ベステックオーディオ株式会社

**MIDAS、Venice の phone プラグに関する不具合**

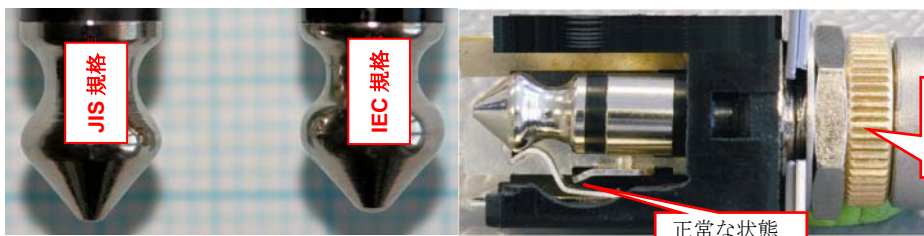
Venice コンソールに使用されております phone プラグのソケットは、国際 IEC 規格(IEC 60603-11)に従い製造されておりますが、一部日本の JIS 規格(JIS C 6560)を基準に製造された phone プラグを使用すると規格内の互いの誤差が大きい場合、右写真のような状態になってしまい、phone プラグを挿入しても内部のスイッチ機構を正しく動作させない位置でプラグが安定してしまいます。これにより音が入力されない、又は出力されない問題が発生する可能性があることを確認致しました。

挿入しても解除出来ない状態。

このプラグ・ソケットは、2008年10月頃から内部端子のデザインを変更し、簡単に phone プラグが抜けなくなるように仕様変更されておりました。

今回この問題を解決するために、Venice のプラグ・ソケットの製造会社より右写真のスペーサー・ナットを JIS 規格の phone プラグを使用する際（又は不具合が発生した箇所）に装着して頂くよう依頼がありましたので、製品に付属させていただきました、対応させていただき運びとなりました。

スペーサー・ナットを装着した JIS 規格のプラグ

正常な状態
